**SCHEDA VALUTAZIONE GTS  
MESSA IN SICUREZZA TEMPORANEA POST-SISMA DI MANUFATTI EDILIZI**

## RELAZIONE TECNICA

### ALLEGATA ALLA SCHEDA DI VALUTAZIONE DEL GTS DEL 12.11.2018

**OGGETTO: Amatrice, frazione di Capricchia.  
PRESCRIZIONI OPERATIVE**

CAPACCHIA

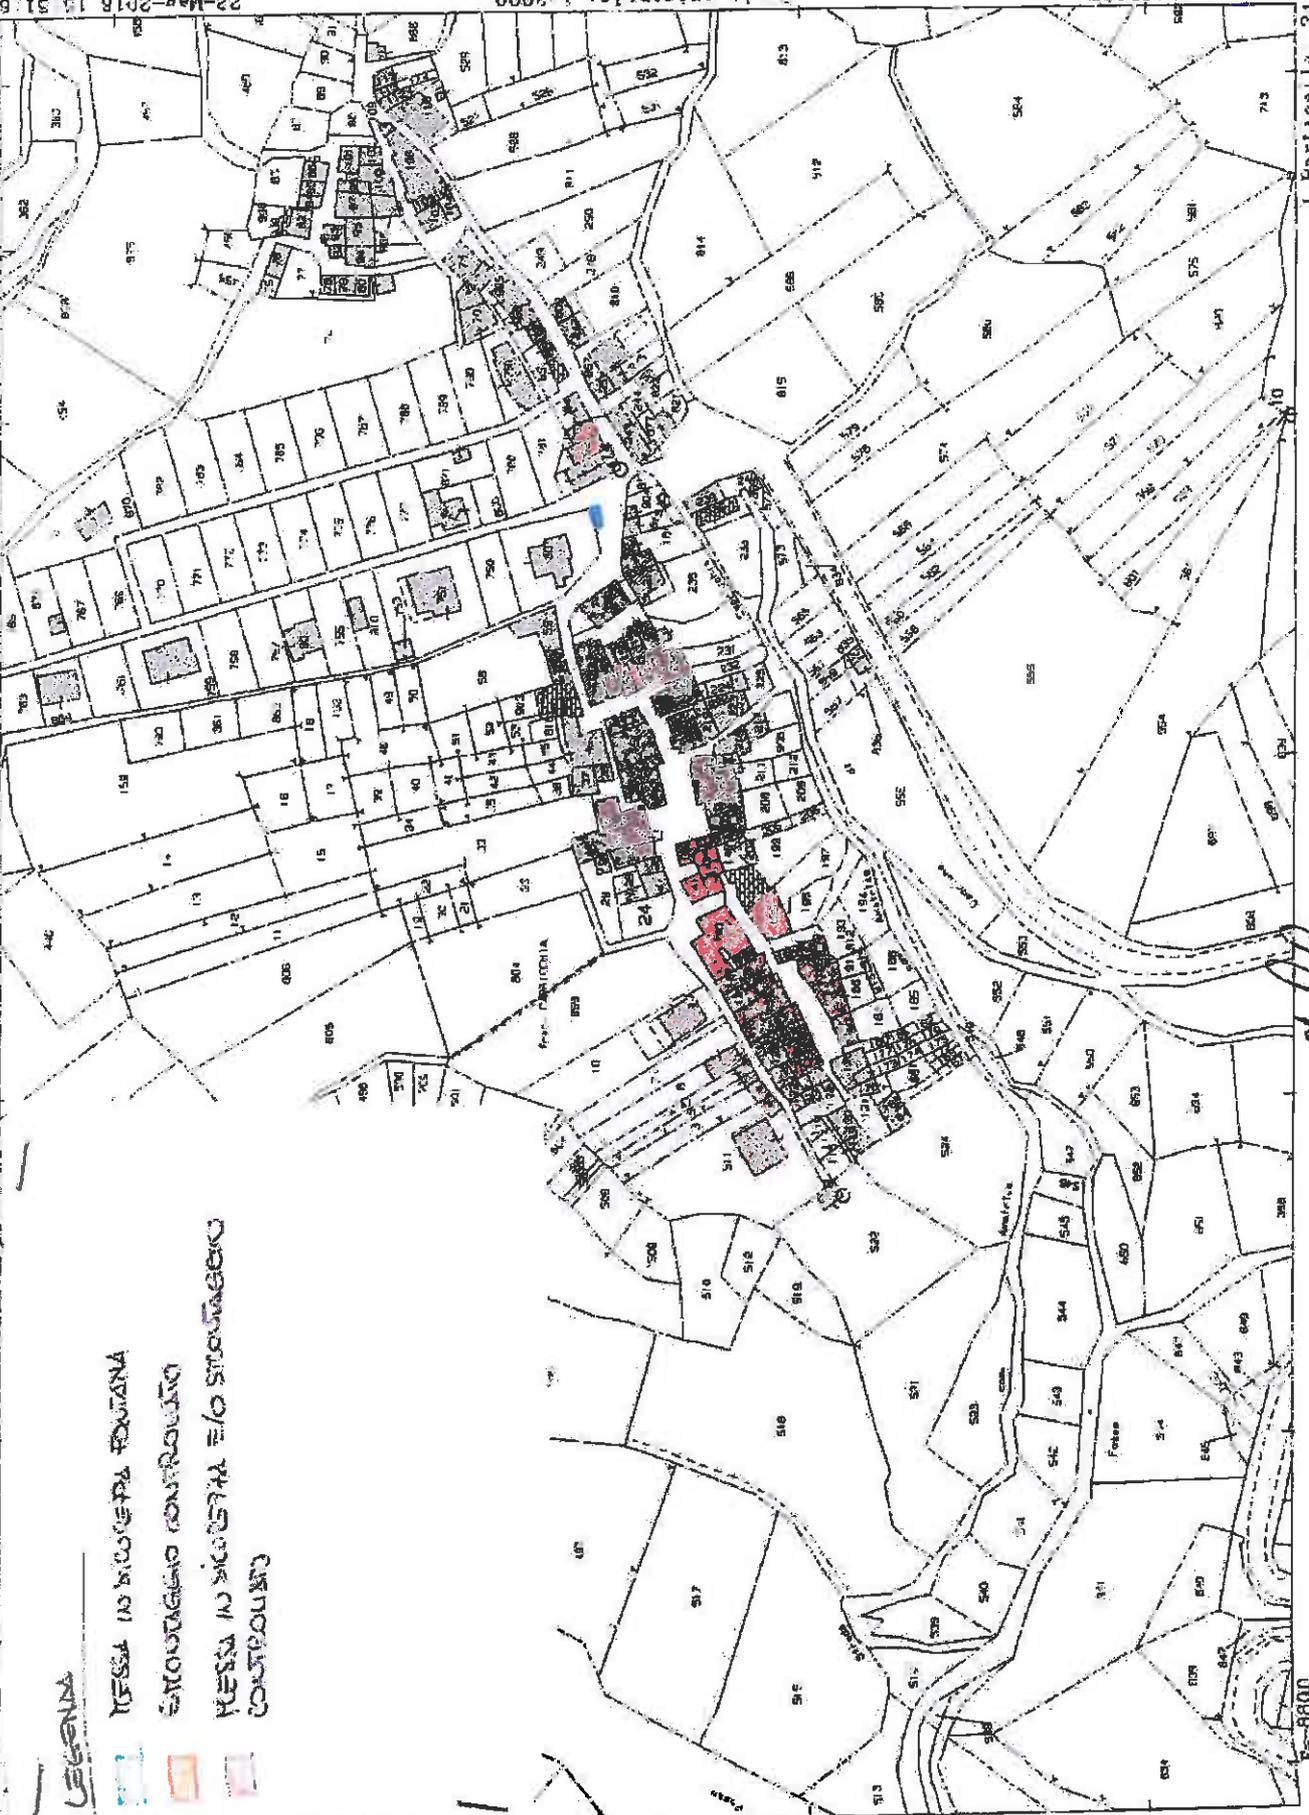
ha effettuato nei giorni 9 e 19 del mese di luglio, dell'anno 2018, dei sopralluoghi nella frazione di Capricchia, Amatrice (RI), a seguito dei quali le seguenti particelle sono state identificate quali edificato di tipo "B" e per le quali sono state individuate le seguenti prescrizioni operative:

- p.lle 62 e 63, smontaggio controllato con selezione, catalogazione e collocazione in appositi depositi;
- p.lle 160, 161, 218, 152, 151, 150, 149, 148, 57, 247, 66, 67, 68 messa in sicurezza e/o smontaggio controllato con selezione, catalogazione e collocazione in appositi depositi, da valutare in sede di futura convocazione GTS;

- p.lle 30, 32, 145, 147, 203, 204, 207, 210, 213 messa in sicurezza e/o smontaggio controllato con selezione, catalogazione e collocazione in appositi depositi, da valutare in sede di futura convocazione GTS;

- p.lle 153, 154, 230, 233, 226, 227, 228, 229, 220, 221, messa in sicurezza e/o smontaggio controllato con selezione, catalogazione e collocazione in appositi depositi, da valutare in sede di futura convocazione GTS;

- p.lle 141, 142, 140, 196, 155, 156, 157, 158 smontaggio controllato fino ad altezza da valutare in sede di futura convocazione di GTS ;
- p.lle 138, 214, 136, 134, 133, 131, 132, 863, 127, smontaggio controllato e/o messa in sicurezza con selezione, catalogazione e collocazione in appositi depositi, da valutare in sede di futura convocazione GTS;

- 183, 186, 189, 192, 191, 190, messa in sicurezza e/o smontaggio controllato con selezione, catalogazione e collocazione in appositi depositi, da valutare in sede di futura convocazione GTS.

Si prescrive la messa in sicurezza della fontana, ubicata sul lato sinistro della Chiesa. Si rammenta che per tutto il tessuto storico valgono le indicazioni delle circolari MiBACT, e, in particolare, della circolare 5386 del 10.05.2018 nel punto in cui si richiama l'esigenza di porre particolare attenzione alla permanenza degli spiccati murari, evitando le operazioni di demolizioni a raso, ai fini della successiva progettazione della ricomposizione del tessuto urbano.

Questo GTS viste le prescrizioni dettate dal MIBAC, analizzati gli interventi proposti e verificato lo stato del danno dei singoli fabbricati CONFERMA in parte gli interventi prescritti dallo stesso MIBAC, come meglio specificato nella tabella che segue:

FOGLIO	PARTICELLE	TIPOLOGIA DI INTERVENTO PRESCRITTO DAL MIBAC
99	226, 227, 141, 142, 143, 144, 196, 189, 190, 191, 127, 131, 132, 133, 134, 136, 152, 138, 214, 863	Edifici da trattare come "B": smontaggio controllato fino ad altezza da definire con selezione, catalogazione e collocazione in appositi depositi
99	218, 161, 155, 156, 157, 158, 230, 233, 228, 229, 148, 149, 150, 151, 220, 221, 210, 213, 203, 204, 207, 27, 30, 32, 140,	Edifici da trattare come "B": messa in sicurezza

99	Fontana lato sinistro della chiesa; Fontana prospiciente p.lla 140	Edifici da trattare come "B": messa in sicurezza
99	66, 67, 68, 247, 160, 819, 904, 154, 28	Edifici da trattare come "B": senza interventi

**OGGETTO: Amatrice, frazione di Cornillo Nuovo  
PRESCRIZIONI OPERATIVE**

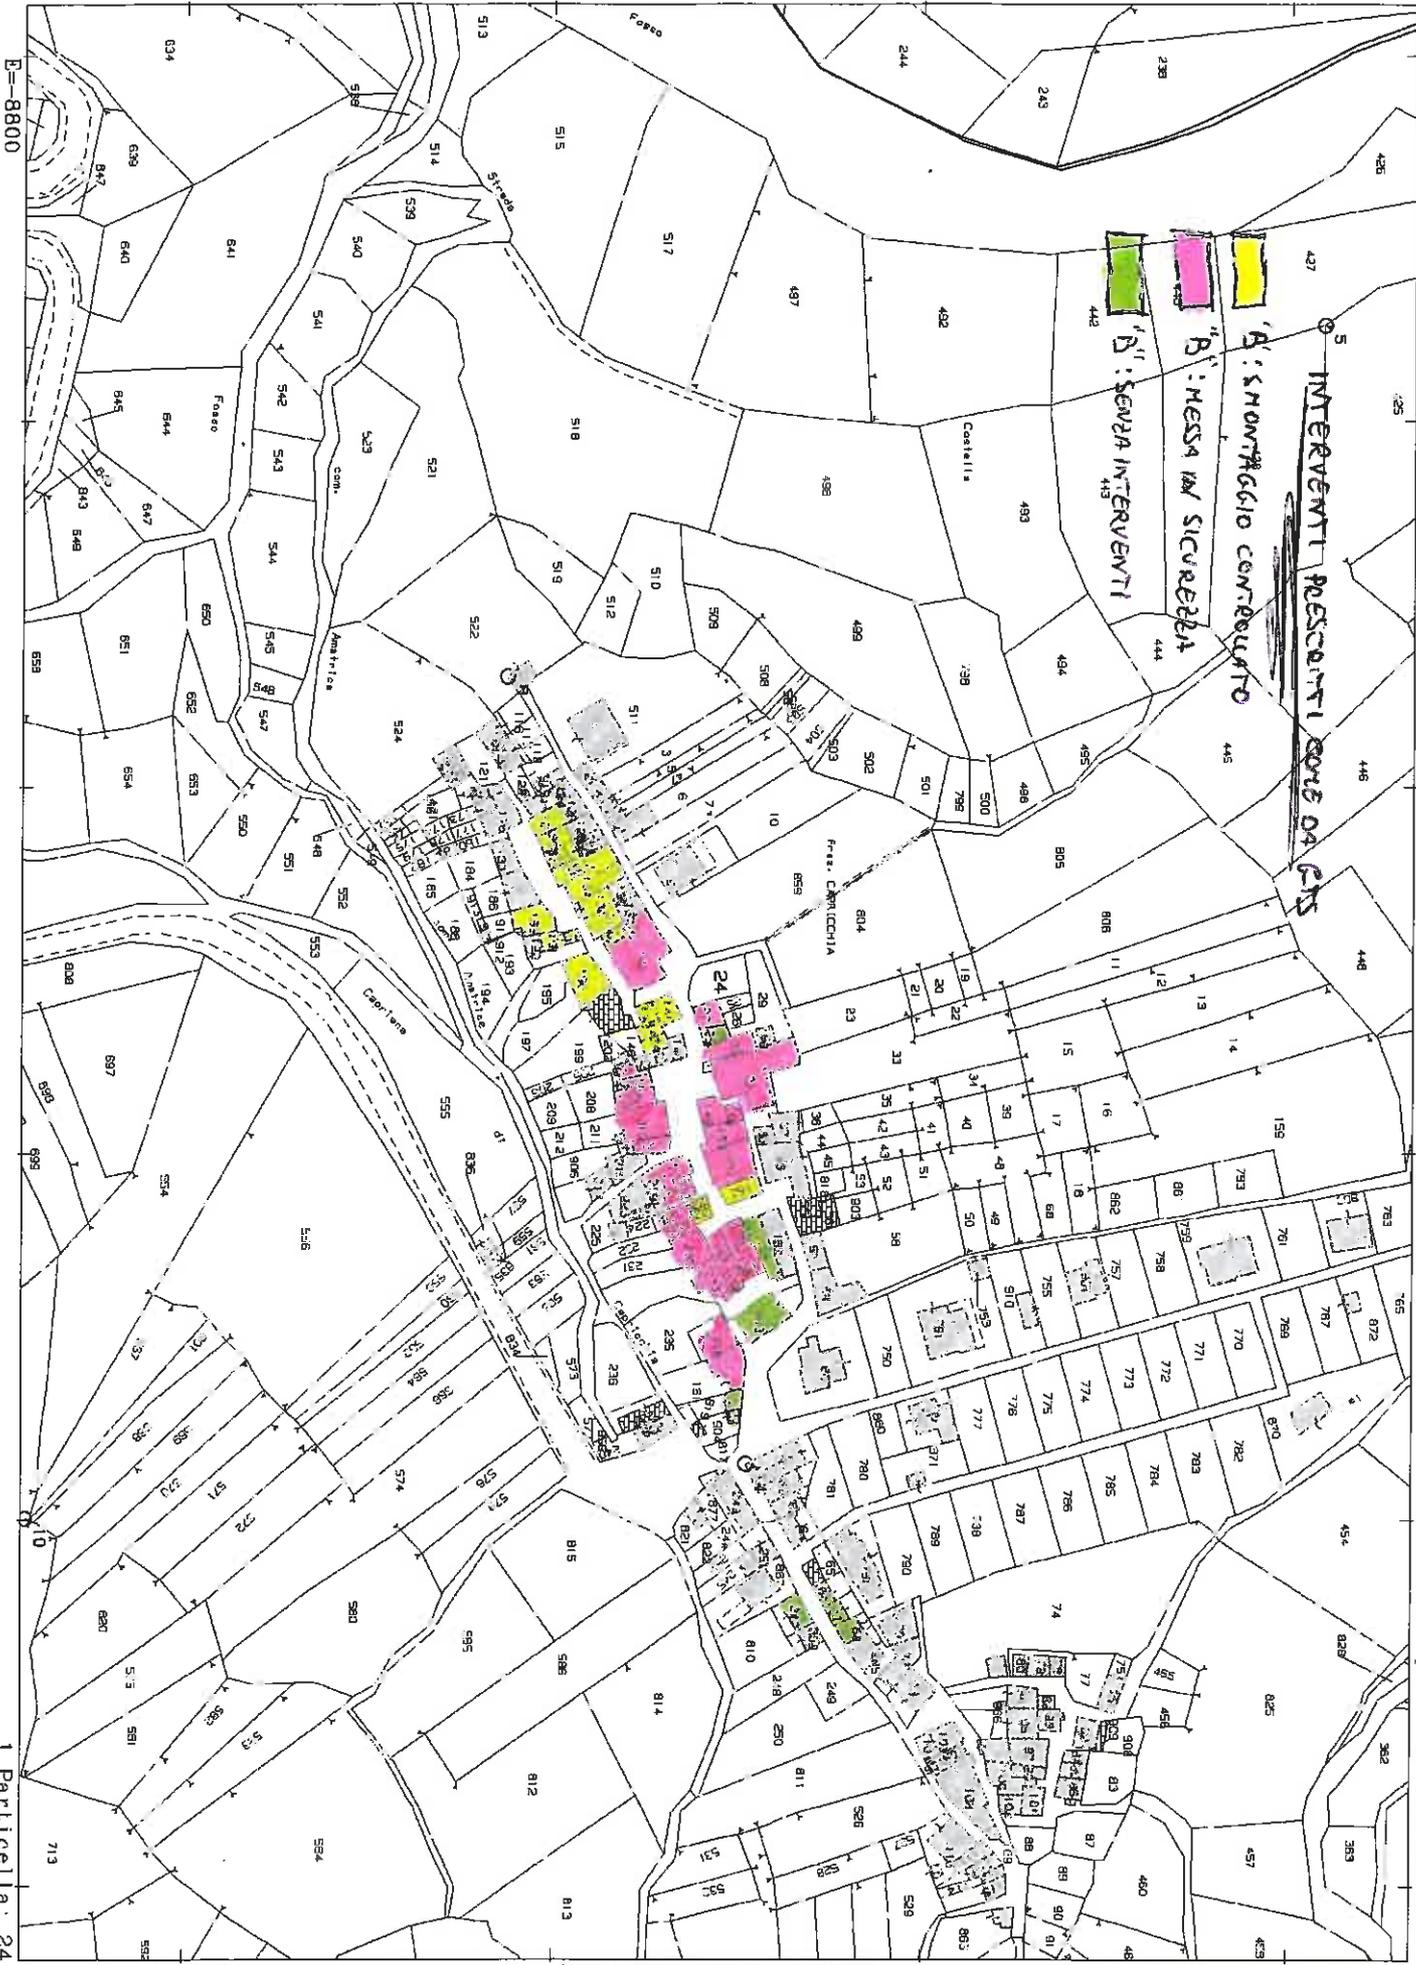
- P.lle 96, 72, 75, 81,: messa in sicurezza,
- p.lle 108, 109, 2, 4: smontaggio controllato con selezione, catalogazione e collocazione in appositi depositi.

In particolare per le seguenti particelle si prescrive una maggiore attenzione nella definizione degli spiccati e nella salvaguardia dei beni identitari:

- p.lle n. 11, 12, 18, 20, 22, 134, 135, 44, 796, 537;

Per le particelle 28 e 29 si prescrive una particolare attenzione nelle operazioni di demolizione in considerazione della salvaguardia della chiesa in adiacenza.

Questo GTS viste le prescrizioni dettate dal MIBAC, analizzati gli interventi proposti e verificato lo stato del danno dei singoli fabbricati CONFERMA in parte gli interventi prescritti dallo stesso MIBAC, come meglio specificato nella tabella che segue:

FOGLIO	PARTICELLE	TIPOLOGIA DI INTERVENTO PRESCRITTO DAL MIBAC
100	96, 72, 75, 81	Edifici da trattare come "B": messa in sicurezza
100	108, 109,	Edifici da trattare come "B": smontaggio controllato fino ad altezza da definire con selezione, catalogazione e collocazione in appositi depositi
100	2, 4	Edifici da trattare come "B": smontaggio controllato fino ad altezza primo solaio comprensivo dell'arco esterno in

pietra e messa in sicurezza delle restanti parti
100	11, 12, 18, 20, 22, 134, 135, 44, 796, 537, 28, 29	Edifici da trattare come "C": maggiore attenzione nella definizione degli spiccati e nella salvaguardia dei beni identitari. Per le p.lle 28 e 29 si prescrive particolare attenzione nelle operazioni di demolizione in considerazione della salvaguardia della chiesa in adiacenza

**OGGETTO: Amatrice, frazione di Cornillo Vecchio**  
PRESCRIZIONI OPERATIVE

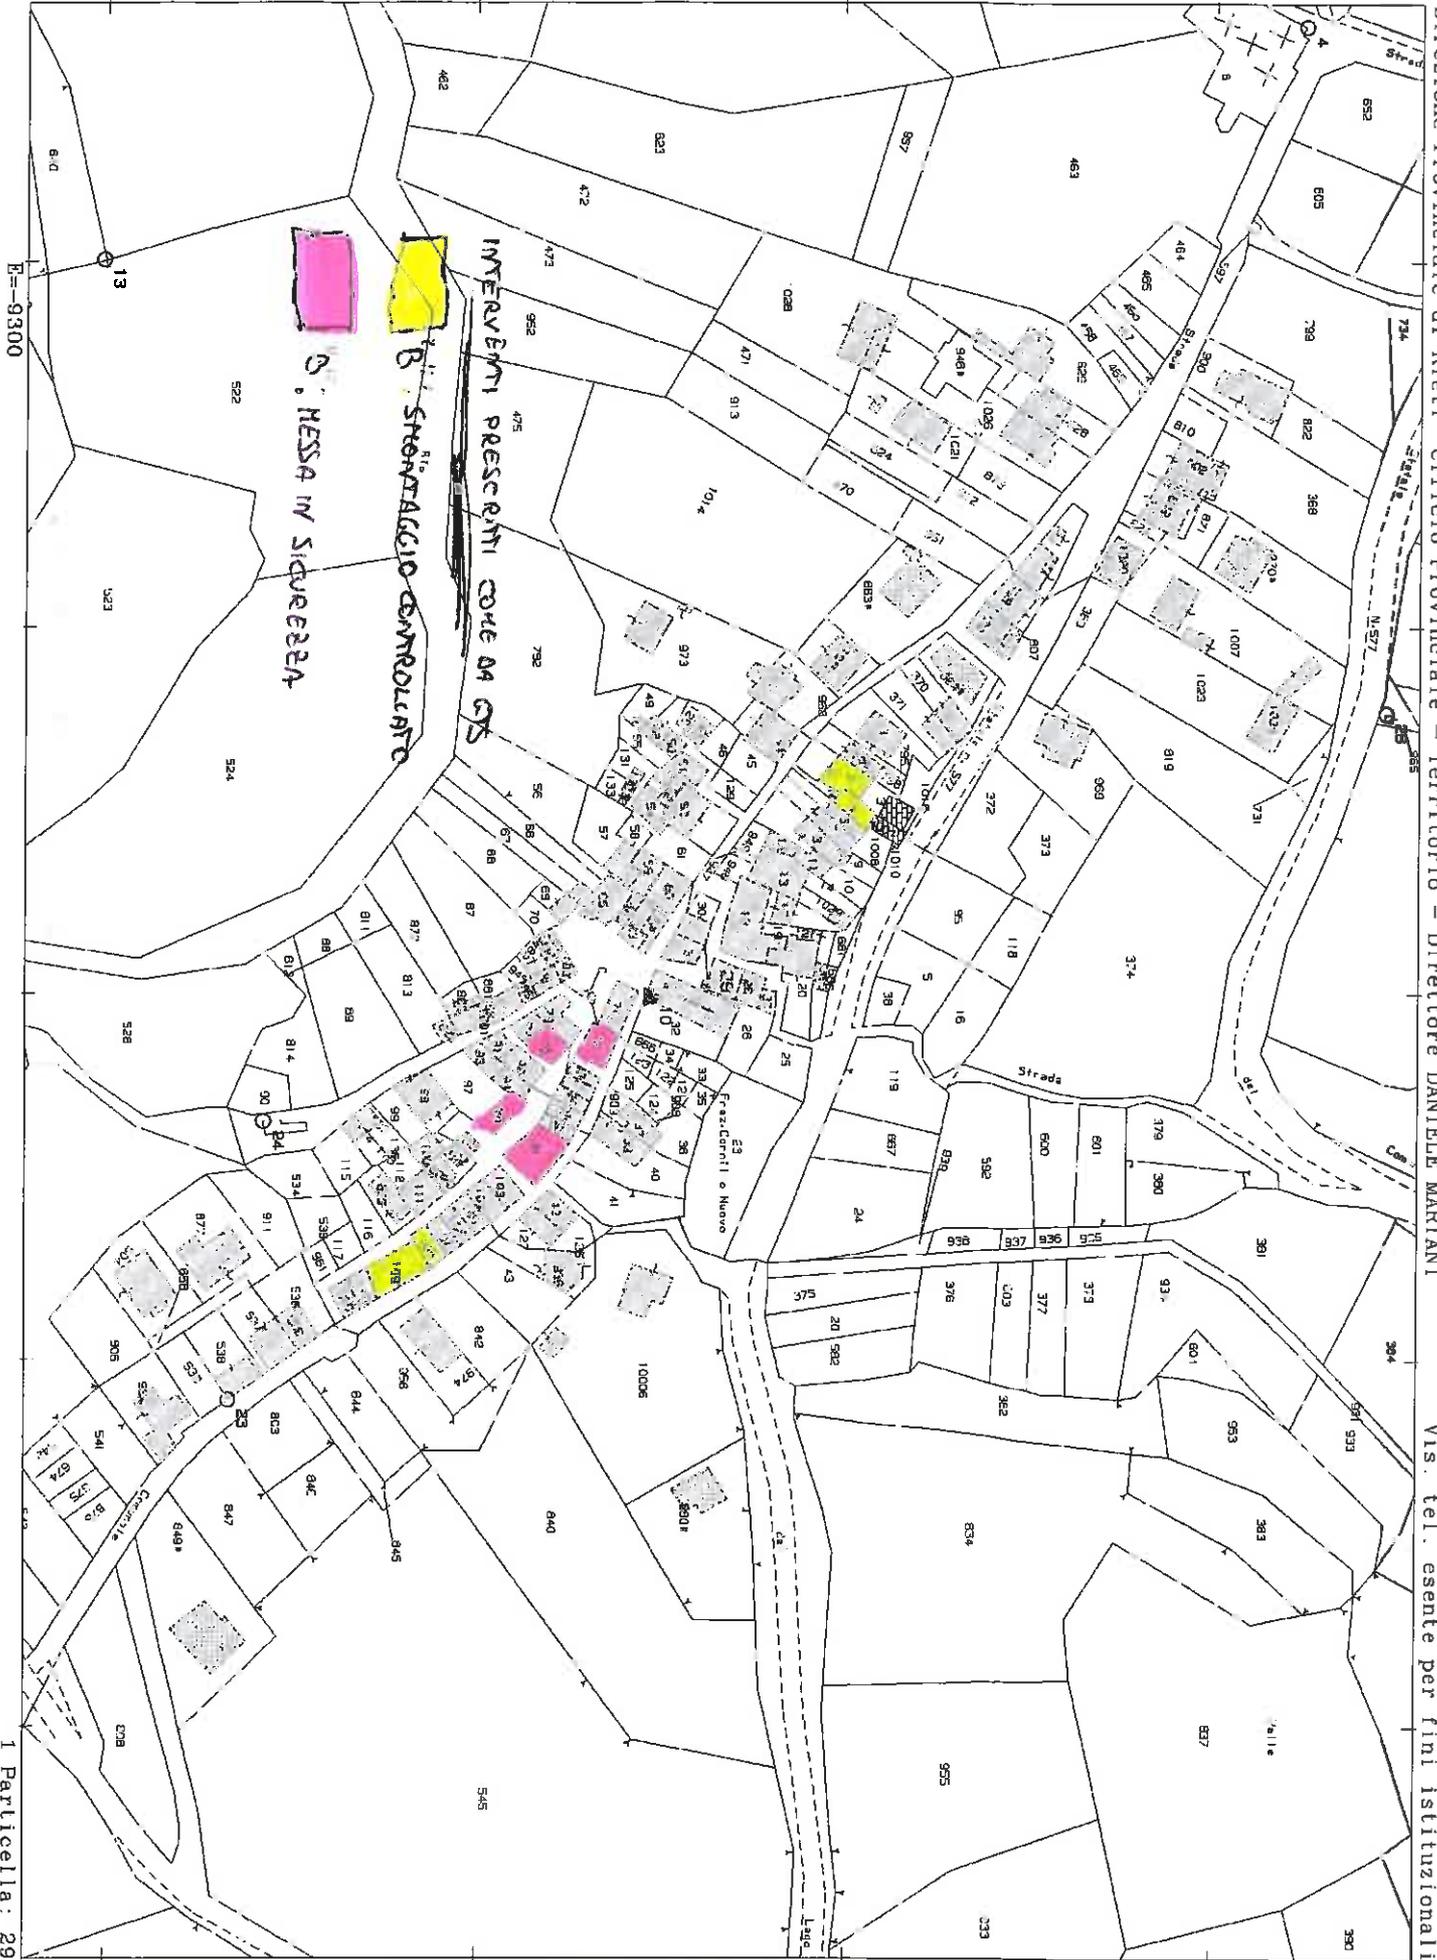
- P.lle 152, 108, 153, 154, 221, 155, 399, 136, 149, 68, 251, 69, 164: smontaggio controllato, fino ad altezza da definire, con selezione, catalogazione e collocazione in appositi depositi, eventuale messa in sicurezza delle parti non demolite, in particolare la p.lla 152 è stata suddivisa in tre porzioni che dovranno essere trattate con modalità diverse che saranno discusse in sede di GTS.
- P.lle 67/390: valutare la fattibilità della messa in sicurezza;

In particolare per le seguenti particelle si prescrive una maggiore attenzione nella definizione degli spiccati e nella salvaguardia dei beni identitari:

- p.lla 135.

Inoltre si prescrive, nelle more di nuove valutazioni, la messa in sicurezza del muro di contenimento che insiste sulle p.lle 290, 49, 287.

Questo GTS viste le prescrizioni dettate dal MIBAC, analizzati gli interventi proposti e verificato lo stato del danno dei singoli fabbricati CONFERMA in parte gli interventi prescritti dallo stesso MIBAC, come meglio specificato nella tabella che segue:

FOGLIO	PARTICELLE	TIPOLOGIA DI INTERVENTO PRESCRITTO DAL MIBAC
60	153, 154, 221, 155, 399, 136, 149, 68, 251, 69, 164.	Edifici da trattare come "B": smontaggio controllato fino ad altezza da definire con selezione, catalogazione e collocazione in appositi depositi.
60	152, 108	Edifici da trattare come "B": Messa in sicurezza . Per la p.lla 108 si prescrive uno smontaggio controllato della porzione centrale da effettuare all'esito della messa in sicurezza della porzione che comprende il fontanile e

dalla porzione connessa alla p.lla 152 come meglio individuato nella planimetria allegata.
60	135	Edifici da trattare come "C": maggiore attenzione nella definizione degli spiccati e nella salvaguardia dei beni identitari.
